改善箇所説明図

改善の内容: 全車両、プロペラシャフトを対策品と交換する

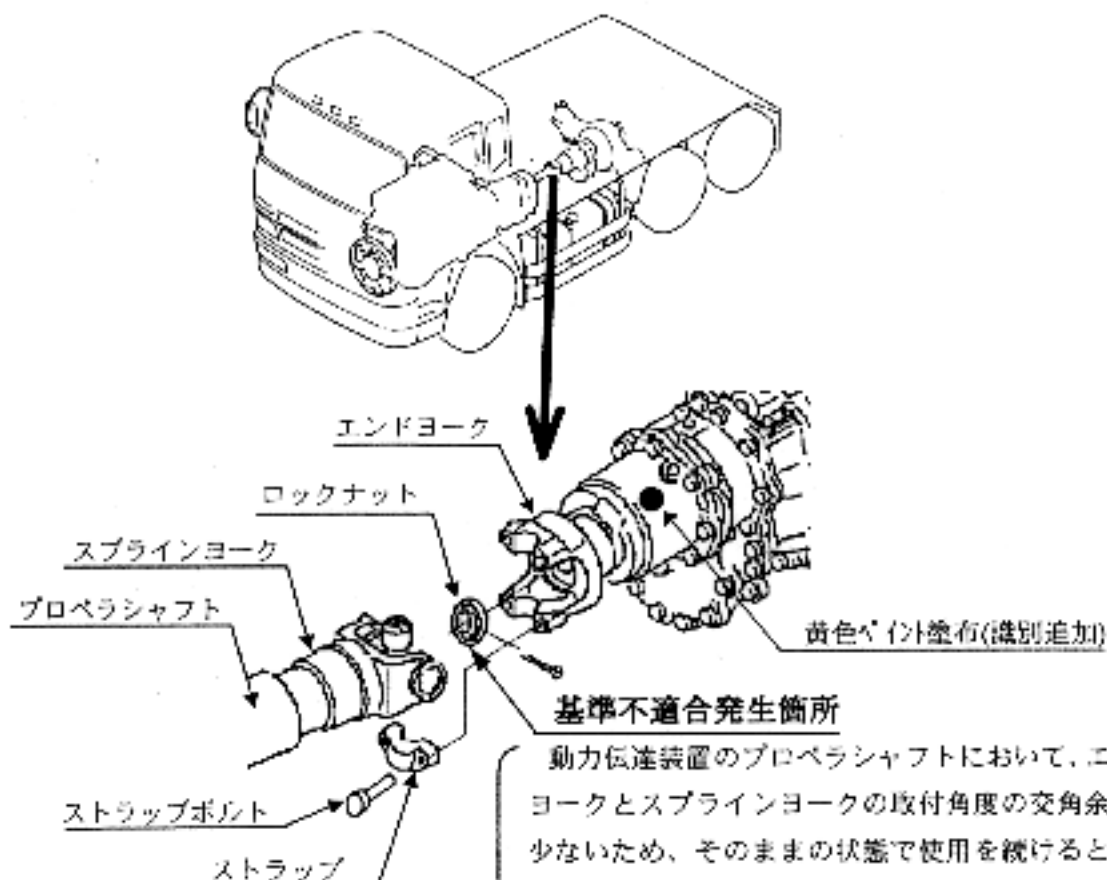
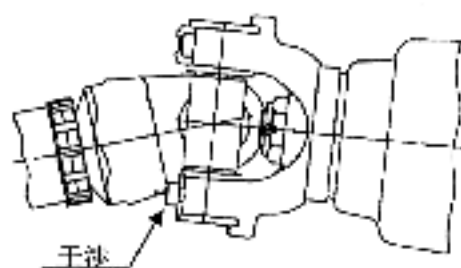
- (1) エンドヨーク形状変更
- (2) スプラインヨーク形状変更
- (3) ストラップボルト頭部形状変更
